INFORME DE MEJORAS Y CAMBIOS EN MAQUINAS

DESCRIPCIÓN: MEJORA EN SISTEMA RETENCIÓN BARKAP

FECHA MEJORA: 21/06/17 MATRICULA 11826

MODELOS: BARKAP/KAP

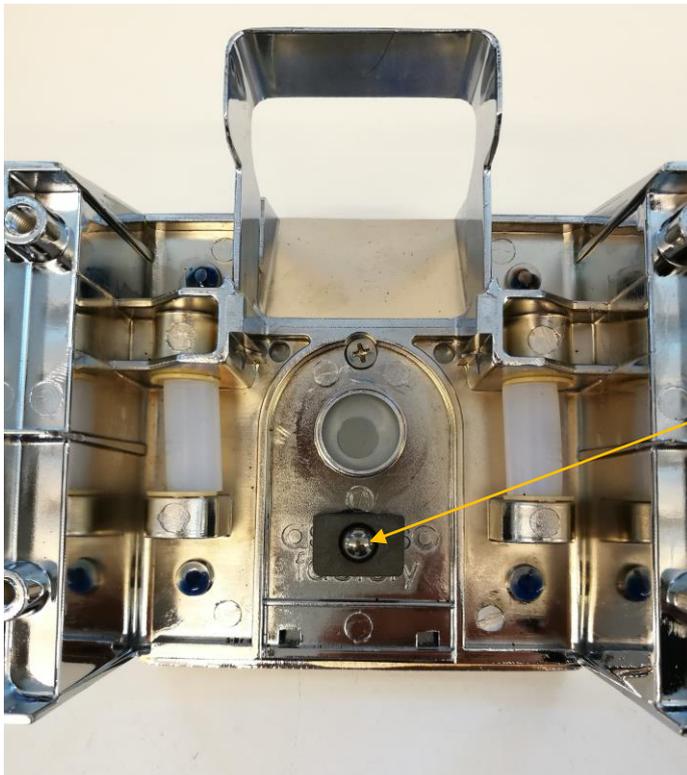
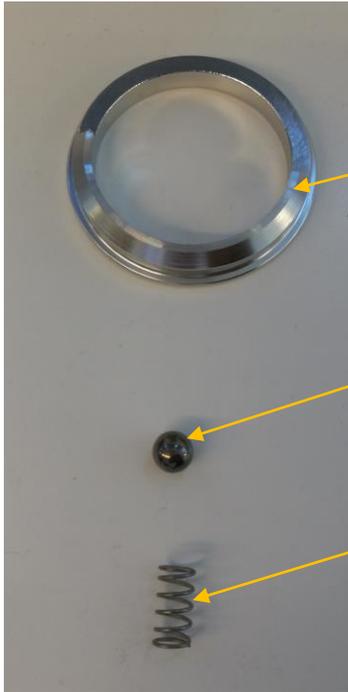
Mejora en Grupo Bar kap. Se cambia el retén para evitar obstrucción de café. Mediante un sistema de bola de inoxidable con rotación se evita que el poso de café impida accionar el retén.

<u>ELEMENTOS QUE SE DEJAN DE MONTAR</u>	<u>ELEMENTOS NUEVOS QUE SE MONTAN</u>
I-2594 TOPE EXPULSIÓN 1C	I-4221 BOLA DIAMETRO 8.5MM AISI316
I-2599 MUELLE TOPE EXPULSIÓN	I-4222 MUELLE BOLA ANTIRETORNO
	I-4223 CASQUILLO SOP. MUELLE D.32
	I-2931 V2 PLANCHA SOPORTE D.32
	I-2745 V3 ANTIRRETORNO PINZAS D.32
